Hvidbog over høringsbidrag indkommet i forbindelse med en forudgående høring vedrørende Blandet bolig- og erhverv - Kullinggade 29

Bilag 4: Hvidbog - Plan- og Lokalsamfundsudvalget møde d. 3. december 2024

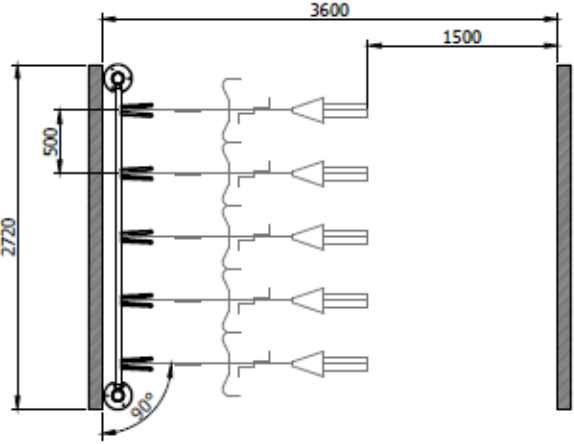
6.4	<p>Høringssvaret spørger om der vil blive udført en mere grundig trafikundersøgelse? Det mener, at der bør udføres en grundigere trafikundersøgelse, så beslutningen kan træffes på et bedre grundlag.</p>	<p>Der vil ikke blive udarbejdet en ny trafikanalyse for kvarteret på baggrund af planlægning for Kullinggade 29 alene. Se høringssvar 2.3</p>	<p>Høringssvaret giver ikke anledning til ændringer i planforslaget</p>	<p>Trafikale forhold</p>
Nr. 7	<p>Høringsbidragets indhold</p>	<p>Administrationens bemærkninger</p>	<p>Forslag til videre proces:</p>	
	<p>Høringssvarets forslag handler dels om ønsker til ændringer jf. nyt forslag til placering af adgang til parkeringskælder og dels om tekniske detaljer, arkitektur, og materialevalg, hvor der ønskes større fleksibilitet i lokalplanen for at sikre flere løsningsmuligheder.</p>	<p>Der er i høringssvaret indkommet ønske om væsentlige ændringer i bygherres projektforslag, der ligger til grund for lokalplanforslaget – fortrinsvis i byggefelt 1 mod Kullinggade og indenfor det fredede område.</p> <p>Administrationen har modtaget et høringssvar med forslag til ændring af adgangsforhold til parkeringskælder. Lokalplanforslagets mulighed for nedkørsel i åben grav umiddelbart syd for den italienske villa kan ikke accepteres indenfor det fredede område af Slots- og Kulturstyrelsen.</p> <p>Bygherrer ønsker derfor, at der gives mulighed for to portåbninger i ny bebyggelses stueetage mod Kullinggade, med mulighed for ind- og udkørsel fra Kullinggade. Det er ikke hensigten at cyklister skal tilgå delområde B via parkeringskælder, men via det fredede område nord for ny bebyggelse.</p> <p>Administrationen anbefaler at ændre placeringen af ind- og udkørsel til delområde B fra 'Vej B' til en strækning på 50 m jf. nyt kortbilag 5, hvor en ind- og</p>	<p>§ 5.2 Vejadgang til lokalplanområdet skal ske fra Kullinggade via eksisterende overkørsel til lokalplanområdet mod nord (vej A) samt adgangsgivende indkørsel midt på lokalplanområdet (vej B).</p> <p>Dog er der mulighed for at anlægge en ny alternativ ind- og udkørsel (vej C) mod syd.</p> <p>Hvis vejadgang B til delområde B ikke kan realiseres, anvendes alternativt vejadgang A. Hvis vejadgang fra vej A til delområde B ikke kan realiseres, kan anlægges en ny adgangsgivende vej C til delområde B.</p> <p>§5.2 ændres til: <i>Vejadgang til lokalplanområdet skal ske fra Kullinggade via eksisterende overkørsel til lokalplanområdet mod nord (vej A) og via adgangsgivende ind- og</i></p>

<p>udkørsel kan placeres et vilkårligt sted på en strækning, hvis oversigt m.v. kan opnås. Alt efter hvor vej-adgangen i forbindelse med projektering/adgangstilladelse placeres, har dette konsekvenser for antallet af parkeringspladser på Kullinggade det vil være nødvendigt at nedlægge. Antallet er ikke undersøgt, da det afhænger af placeringen, der vil formentlig være tale om flere end tidligere beskrevet ved adgang B. Administrationen kan oplyse at oversigtsforhold skal svarende til 93 meter i begge retninger uden faste genstande højere end 0,5 meter over kørebanen (målt når bilen holder plant i niveau med Kullinggade) og en rampe til kælder skal mht. hvileafstand og maks. hældning opfylde vejregler for kryds. Vej C udgår og kortbilag 5 tilrettes. . Illustrationen på bilag 6 udskiftes med ny situationsplan fra bygherrer.</p> <p>Administrationen anbefaler at lokalplanforslaget jf. nyt forslag tilrettes så lokalplanforslagets vej B (eksisterende adgang syd for den italienske villa) fjernes og erstattes af en pladsdannelse med beplantning og mulighed for ophold. I den udstrækning Slots- og Kulturstyrelsen tillader det, er det hensigten at arealet udformes med udgangspunkt i stedets historie som have i tilknytning til den italienske villa.</p> <p>Hvis en ind- og udkørsel placeres i stueetagen på hjørnet af ny bebyggelse overfor den italienske villa, vil det betyde at stueetagen mod villaen vil fremstå lukket uden vinduer og beboelse. Administrationen</p>	<p><i>udkørsel fra Kullinggade til delområde B, placeret et vilkårligt sted indenfor strækning B vist på kortbilag 5. Der må maksimalt være to ind- og udkørsler fra Kullinggade til lokalplanområdet.</i></p> <p><i>Tilføjes i note: En ny ind- og udkørsel fra Kullinggade til lokalplanens delområde B skal udføres trafiksikkert med tilstrækkelig oversigtforhold der opfylder vejregler for kryds, evt. krav til at afventende biler skal holde på egen matrikel og ikke på Kullinggade samt adgang for beredskab/ambulance mv.</i></p> <p><i>§ 9.7 tilføjes følgende tekst: Hvis en ind- og udkørsel til delområde B placeres i stueetagen på hjørnet af ny bebyggelse overfor den italienske villa, skal der anlægges en lommepark i form af et grønt opholdsareal med offentlig adgang, som skal indrettes med inventar til ophold.</i></p> <p><i>Facade og arealet der vender mod Den Italienske Villa, skal indbyde til ophold med referencer til den italienske villas historiske have, i form af f.eks. espalier, klatreplanter, bede med stauder og haveelementer som bænke og skulpturer.</i></p>
